AVIS URGENT DE SÉCURITÉ

Système de reconstruction de la valve mitrale Cardioband

Référence : FCA-XX

Objet : Système de reconstruction de la valve mitrale Cardioband

Figure 1 – Mécanisme d'ajustement en position correcte

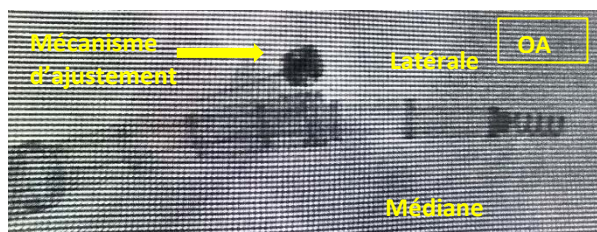
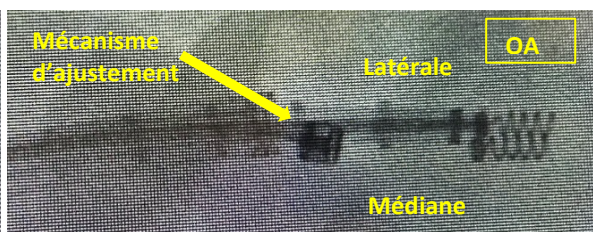
La rotation de l'implant est plus susceptible de se produire au cours du déploiement du deuxième dispositif d'ancrage. La rotation de l'implant peut être identifiée durant la procédure d'implantation par radioscopie et/ou échocardiographie 3D. Elle se traduit par la rotation du mécanisme d'ajustement d'une position latérale vers une position médiane pendant l'implantation.

Les mesures préventives mises en place afin que l'implant ne pivote pas sont notamment :

- Prévoir une distance suffisante entre les dispositifs d'ancrage ;
- Maintenir l'angle du cathéter de l'implant à 90 degrés maximum par rapport à l'implant ;
- Confirmer le contact entre le cathéter de l'implant et les tissus.

Ces mesures sont désormais décrites dans la formation à la procédure. Si une rotation de l'implant est observée, le déploiement du dispositif d'ancrage doit être stoppé immédiatement et les mesures préventives énumérées ci-dessus répétées.

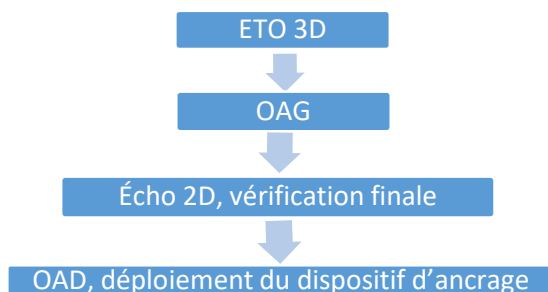
Avertissement : Durant le déploiement du dispositif d'ancrage, veiller à ce que le mécanisme d'ajustement ne passe pas de la position latérale à une position médiane, ce qui indiquerait la rotation de l'implant. Si une rotation est observée, le déploiement du dispositif d'ancrage doit être stoppé immédiatement. Dévisser le dispositif d'ancrage, le repositionner et faire une nouvelle tentative de mise en place. Le non-respect de cette consigne pourrait endommager le fil de serrage et empêcher le resserrage de l'implant.
